fireno — EXTINGUIMOS EL FUEGO MANTENEMOS SU CALOR	SISTEMA DE GESTIÓN INTEGRADO PROTOCOLO DE CONTROL DE CALIDAD	LAS BAMBAS
	PROTOCOLO DE FUNDACIÓN	Disciplina: Civil Página: 1 de 3
	DEPARTAMENTO DE CALIDAD / FIRENO - PROYECTOS	Revisión: 1

PROYECTO:	Trabajos electromecánicos de los componentes que serán reubicados de la fase 5 del tajo ferrobamba		
CLIENTE:	MINERA LAS BAMBAS .S.A		
UBICACIÓN:	Apurimac - PERU		
PLANO DE REFERENCIA:	LP13692B-0132-0430-DWG-00529_Rev2 LP13692B-0132-0410-DWG-00554_Rev1	**N° PROTOCOLO:**	LP13692S-0132-0410-PTC-CFU-00029
AREA DE TRABAJO:	TANQUE ACI / TKF-0090	**FECHA:**	17/07/2023
DESCRIPCIÓN:	EXCAVACIÓN PARA PEDESTAL DE POSTE DE ALUMBRADO	**ELABORADO POR:**	Rodrigo Calisaya Portilla
ACTIVIDAD:	LIBERACION DE NIVEL DE FONDO DE EXCAVACIÓN PARA PEDESTALES LS-1, LS-2, LS-3, LS-4 Y LS-5

INGENIERÍA PARA CONSTRUCCIÓN – INFRAESTRUCTURA TAJO FERROBAMBA FASE 7
ÁREA DE SERVICIOS MINA – REUBICACIÓN Y AMPLIACIÓN DEL GRIFO MINA
SISTEMA DE ALUMBRADO EXTERIOR– PLATAFORMA DE AGUA CONTRAINCENDIO–PLANTA–SECCIONES Y DETALLES

INGENIERÍA PARA CONSTRUCCIÓN – INFRAESTRUCTURA TAJO FERROBAMBA FASE 7
ÁREA DE SERVICIOS MINA – REUBICACIÓN Y AMPLIACIÓN DEL GRIFO MINA
CIMENTACIÓN DE PO

SISTEMA DE ALUMBRADO EXTERIOR– PLATAFORMA DE AGUA CONTRAINCENDIO–PLANTA
1:200

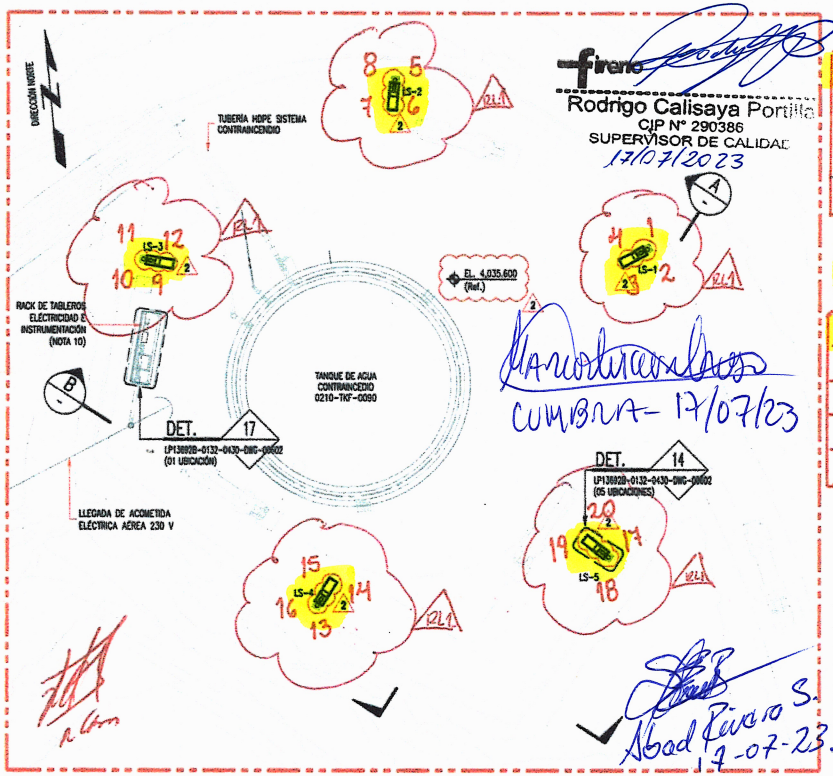
RED LINE 16.07.23

RL1 SE REALIZA LEVANTAMIENTO TOPOGRÁFICO DE POSTES DEL SISTEMA DE ALUMBRADO EXTERIOR.

PLANTA – CIMENTACIÓN PARA POSTE DE ALUMBRADO (PAL)
1:20
(VER NOTA 5)

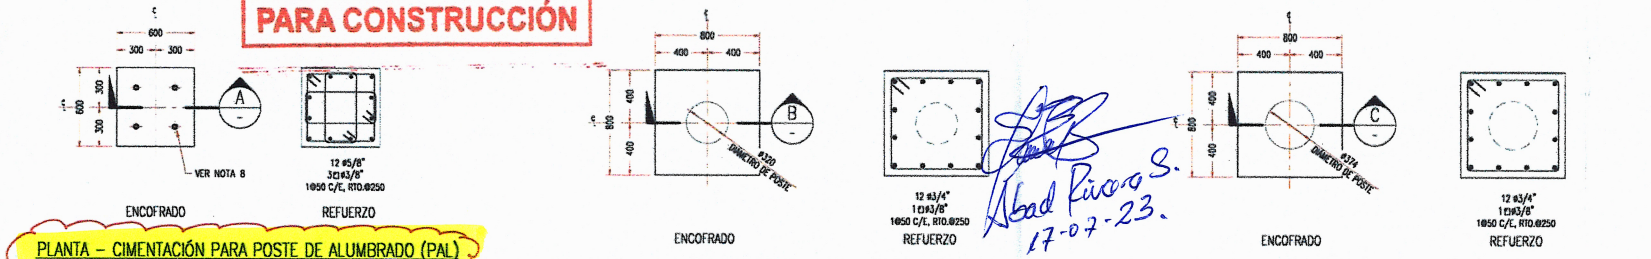
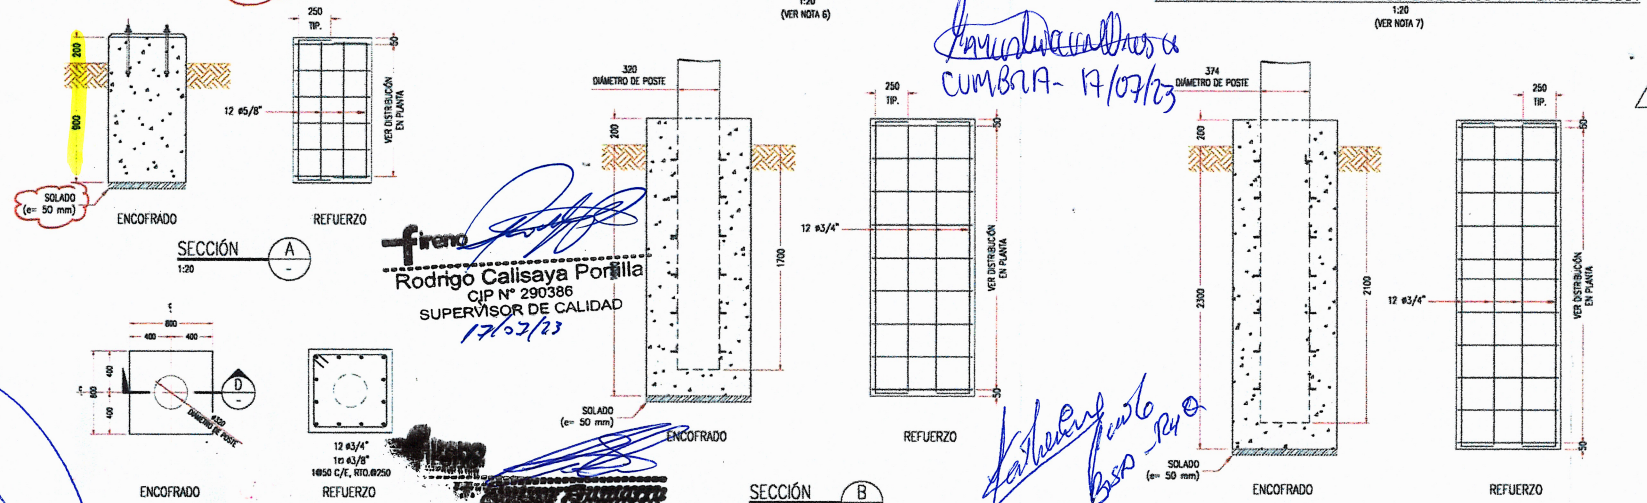
10. Para la ejecución de los Cimientos para postes de Alumbrado (PAL), se ejecutará un vaciado directo, sin solado, se respetará la altura de 1100mm + 50mm con un total de 1150mm. (Se dejará la base de la excavación compactada).

RED LINE 3
